主要建屋配置図の比較

別添 3

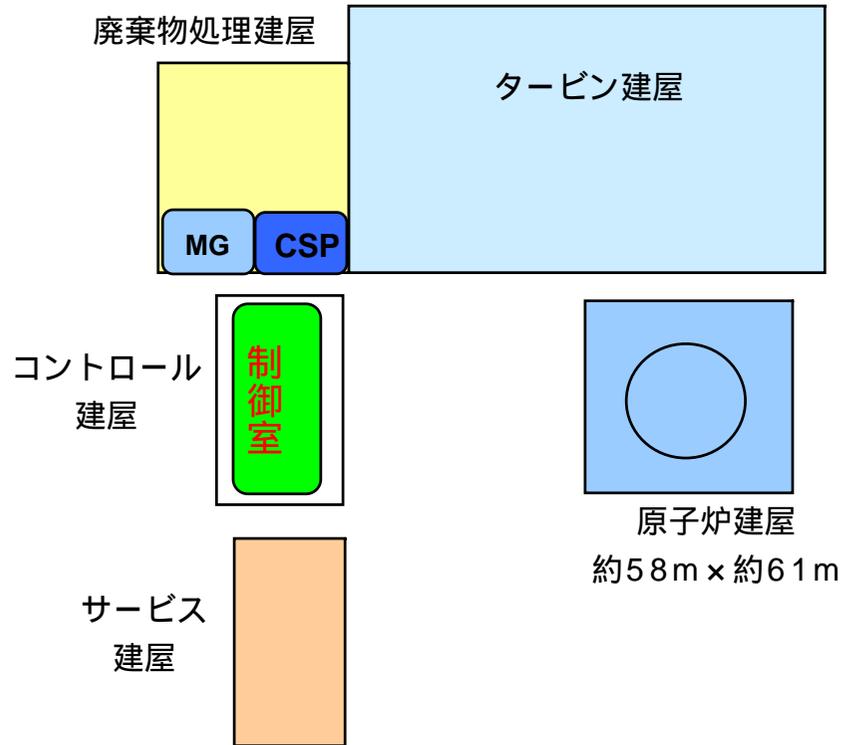
補正前

補正後
